*Ministero dell' Ambiente  
e della Sicurezza Energetica*

Oggetto: [ID: 10326] Porto di Genova - Voltri-Prà. Rifiorimento scogliera VTE - Progetto P. 3082. Valutazione preliminare ai sensi dell'art. 6, comma 9, del D.Lgs. 152/2006 e ss.mm.ii. Nota tecnica.

Area di intervento

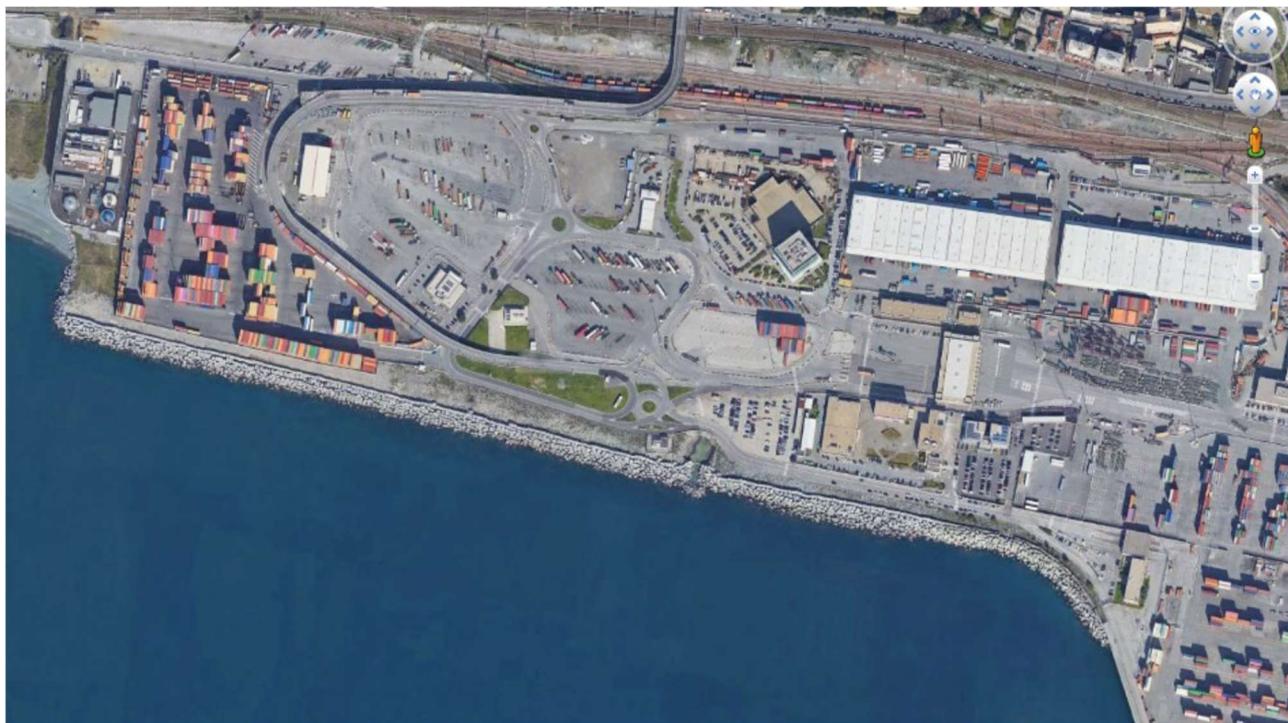
Attualmente le aree portuali risultano protette dagli eventi meteomarinari da una mantellata in massi ciclopici in calcestruzzo a forma di parallelepipedo di peso stimato fra le 40 e 50 ton cad. In testa alla mantellata sono stati posati due ordini di massi per un'altezza totale di circa 2 m dal piano di campagna, assimilabili ad un muro paraonde. Tale mantellata si estende per un tratto rettilineo di circa 950 metri e termina con un tratto curvo di circa 100 m alla radice del molo di sottoflutto di ponente della diga di Voltri.

In particolare, nell'area retrostante la mantellata si trova un piazzale adibito a deposito contenitori, delimitato lato mare da una recinzione in rete metallica posta su un muretto in calcestruzzo di altezza pari a circa 1 m; è presente inoltre la viabilità di accesso al terminal VTE, il cui potenziamento è previsto nell'ambito della perizia P.2729, priva di elementi di separazione dalla massicciata.

- i massi della mantellata sono stati posizionati creando una superficie poco scabrosa che favorisce la risalita dell'onda;
- la pendenza della scarpata risultante dalle sezioni di rilievo è pari a circa  $24^\circ$ ;
- i due ordini di massi con funzione paraonda risultano in parte smossi, in particolare nei tratti dove risultano meno protetti dai massi della mantellata e, in ogni caso, non costituiscono un paramento impermeabile per cui le onde frangenti, anche qualora non superino la testa del paramento, si infiltrano fra le aperture causando l'allagamento del piazzale a tergo e conseguentemente della viabilità;
- i massi di varia pezzatura presenti fra il muro in massi e la viabilità sono mobilizzabili dalle acque che tracimano o che infiltrano fra le aperture arrivando ad occupare la carreggiata.

Sezione

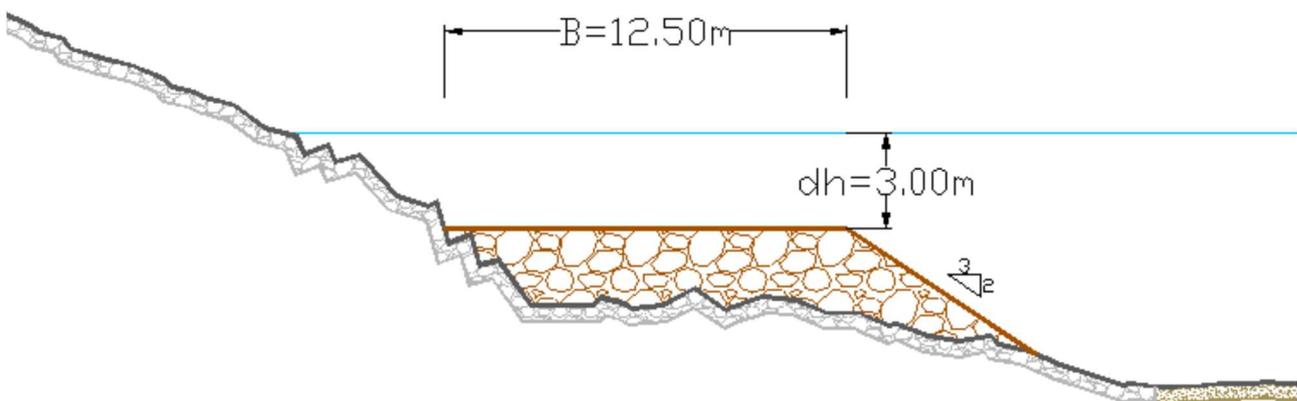
I lavori di rifiorimento, oggetto della presente istruttoria, interessano un tratto di 185m della mantellata, e consistono nella realizzazione di una berma al piede della massicciata, costituita da massi di IV categoria, appoggiati alla scarpata della mantellata esistente.

La berma, estesa per l'intero tratto di intervento, è larga mediamente 12,5 m, con una sommergenza di 3 m dal livello del medio mare e un angolo al piede di circa  $33^\circ$ .
